Avis délibéré de la mission régionale d'autorité environnementale sur le remplacement de la télécabine Lonzagne par la télécabine Télévillage et les aménagements associés, porté par ADS – Domaine de Montagne, sur la commune de Peisey-Nancroix (73)

Avis n° 2024-ARA-AP-1757

Avis délibéré le 15 novembre 2024

Figure 3: Localisation du projet de remplacement de la télécabine, de la piste de VTT et de la zone de dépôt (source : dossier)

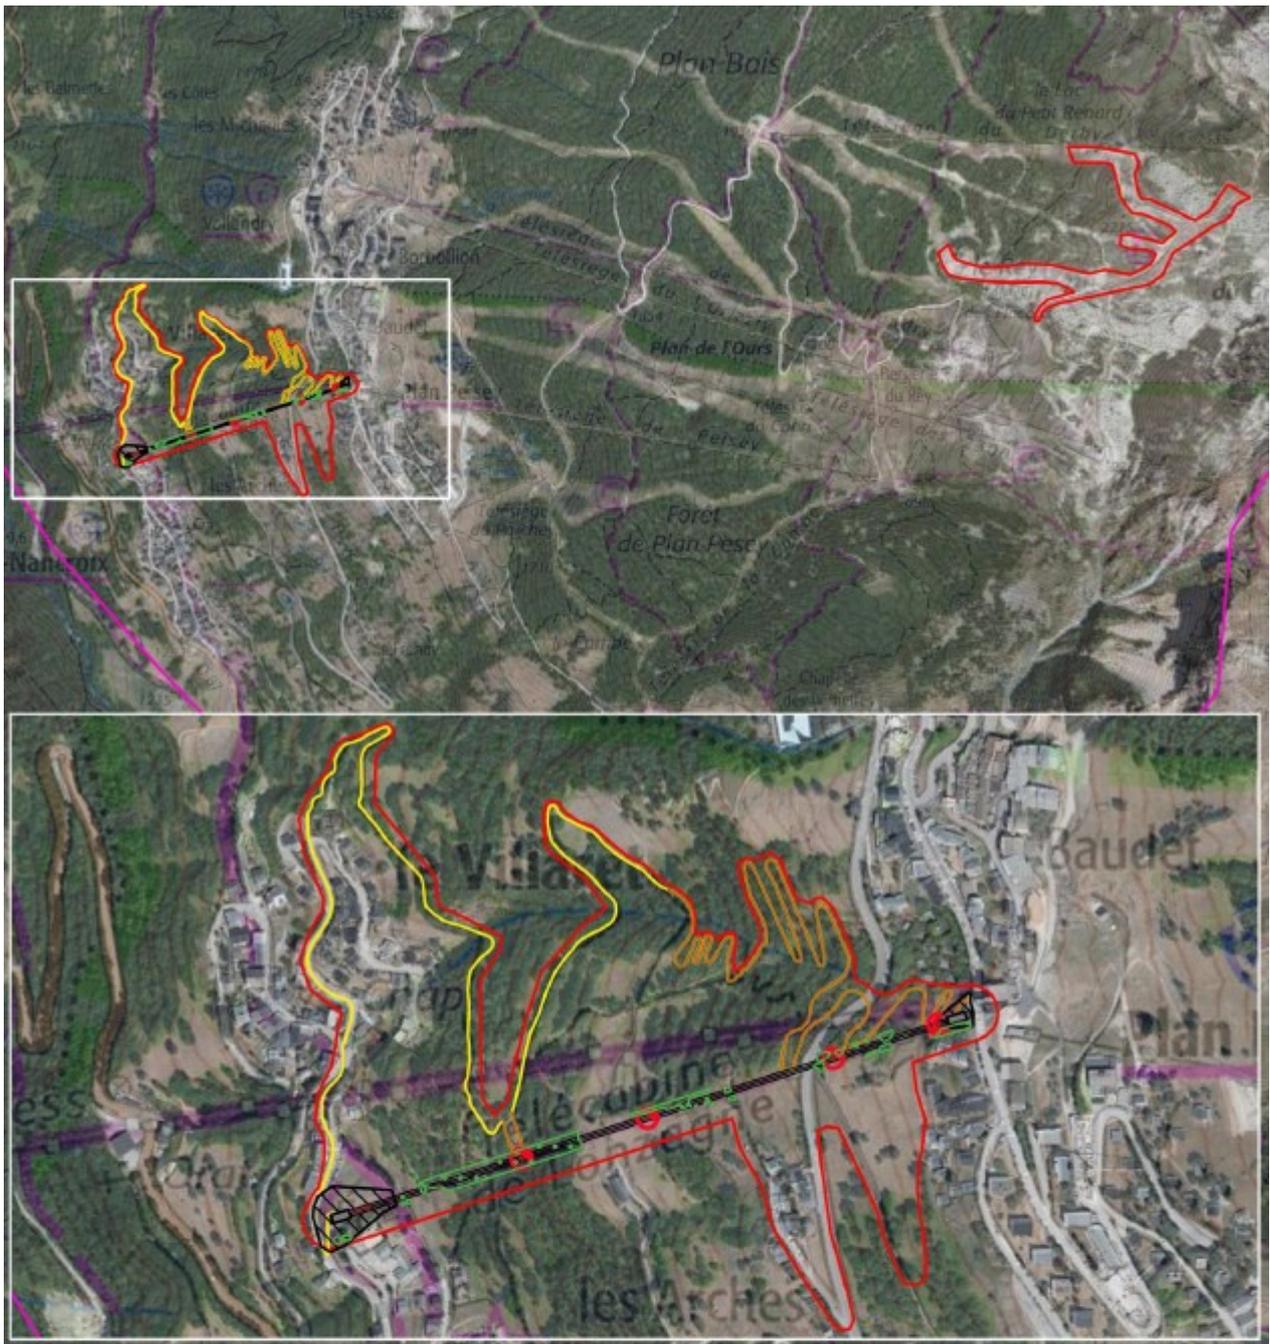
Selon l'étude d'impact, l'opération nécessite un défrichage de 4 467 m² pour l'agrandissement du layon de la future télécabine. Également, comme expliqué dans la note complémentaire à l'étude d'impact, la piste VTT à créer qui ne nécessite aucun défrichage physique, remet en question l'état boisé des parcelles traversées. Les surfaces concernées pour cette piste VTT sont donc à considérer comme des surfaces à défricher. Elles ont d'ailleurs été intégrées dans le dossier de demande d'autorisation de défrichage, déposé auprès de la Direction départementale des territoires (DDT), à la demande de cette dernière. Le total des surfaces défrichées de l'opération est donc porté à 0,7 ha (soit 0,25 ha supplémentaire). L'étude d'impact doit être actualisée sur ce point.

avant la modification. Il précise également que la surface de défrichement relevée à 0,7 ha par le dossier de demande d'autorisation de défrichement, « est déjà intégrée au dossier d'étude d'impact sous la forme d'un impact au sol permanent ». Au regard des valeurs confuses relevées dans la partie dédiée aux incidences sur la biodiversité et les milieux (Cf 2.3.1 du présent avis), les surfaces impactées et notamment celles liées au défrichement sont à clarifier.

Le dossier ne justifie pas la valeur retenue de 2 232 m² de destruction d'habitats favorables au cortège d'espèces des boisements, alors que le défrichement effectif concerne une surface de 4 464 m². Le dossier mentionne 3,22 ha d'habitats dégradés au sein de la zone de dépôt alors qu'il est prévu 8,9 ha de surface de remblais. Par ailleurs, le dossier mentionne 5,35 ha de piste de ski sur la zone de dépôt. De manière générale, il est difficile de comprendre les impacts au sein des zones d'étude amont et aval (valeurs confuses, absence de cartographies).

- **clarifier toutes les surfaces d'habitats impactés par les aménagements et de les localiser précisément ;**
- **de reconsidérer le niveau et la qualification des incidences sur les 3 269 m² d'habitats d'intérêt communautaire au regard du long temps de résilience des milieux à ces altitudes ;**
- **de reconsidérer le niveau d'incidence concernant le dérangement des espèces et notamment l'avifaune, en phases travaux et exploitation, induit par les aménagements des zones d'étude amont et aval.**
